Colón, 25 de Agosto de 2020

### Directora Regional del Ministro de Ambiente en la provincia de Colón

Ingeniera Griselda, reciba un cordial saludos y por este medio, respondemos la solicitud de primera información aclaratoria al Estudio de Impacto Ambiental (EsIA) Categoría I. Le responderé de color azul, a sus preguntas solicitada al señor David Zhang Qiu mediante la nota DRCL-645-2007-2020, del 20 de Julio de 2020, el cual consta de 5 preguntas.

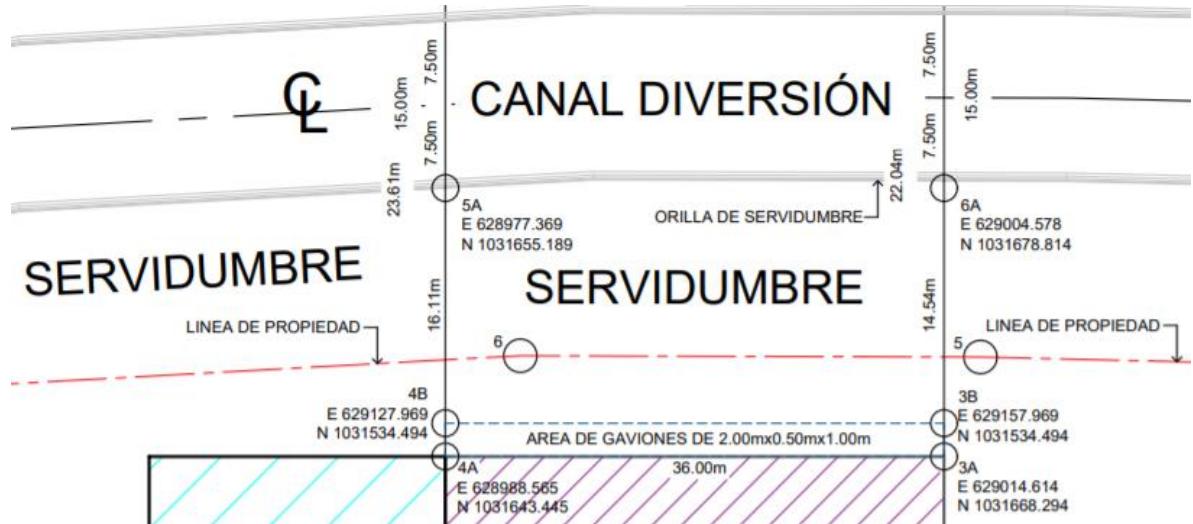
- Realizar una descripción gráfica donde deberá colocar el distanciamiento de servidumbre fluvial (Canal Diversión), la colocación de gaviones y área a llenar.
  -

4. En el EsIA página 29 numeral 6.6. indica “podemos considerar en base a la Ley 1 del 3 de febrero de 1994 el cual es la legislación Forestal de la República de Panamá, la misma dista medidas de protección de la servidumbre en el capítulo III de la protección forestal cercano a cuerpo de agua se debe guardar 10 metros el cual se debe dar por ley franja de ambos lados de dicho cauce de 10 metros, para el caso de proyecto cuenta con 15 metros y se respetara toda la flora dentro de dicha sección”, sin embargo en la resolución 139 de 08/08/2000, en la página 30, numeral b7 título “servidumbres de cuerpos de agua”, indica en el número 2 lo siguiente “la servidumbre de las quebradas será de 40 metros, definida a partir del centro de cauce de 20 metros hacia ambos lados del mismo o mayor si otras

normas especiales así lo indican”, es por ello que deberá dejar una servidumbre fluvial de 20 metros y ser descrito gráficamente corrigiendo el plano ya aportado en el EsIA en mención.

El **NO** de la servidumbre fluvial a los gaviones a colocar tiene una distancia de 23.61ml calculado al eje central del Canal Diversión quedando libre de 3.61ml. El **NE** de la servidumbre fluvial a los gaviones a colocar tiene una distancia de 21.54ml calculado al eje central del Canal Diversión, quedando libre de 1.54ml.

La distancia tomada desde el borde **SO** del Canal Diversión a la esquina del área de construcción, tiene 23.61m y el Canal Diversión tiene un ancho aproximado de 15 metros. La distancia entre los puntos 4A y 5A es de 16.11m y el centro del Canal Diversión a orilla de servidumbre es de 7.50m de ancho. La resolución 139 del 8 de Agosto de 2,000, señala que se debe de dejar 20 metros de servidumbre fluvial, por ello el local dejaría 3.61m libre sin afectar a la citada resolución, de igual forma desde el punto 3A y 6A tiene una distancia de 14.54m y el centro del Canal Diversión a orilla es de 7.50m de ancho, por ello el local dejaría 2.04m libre, lo que supera lo solicitado en la citada resolución.
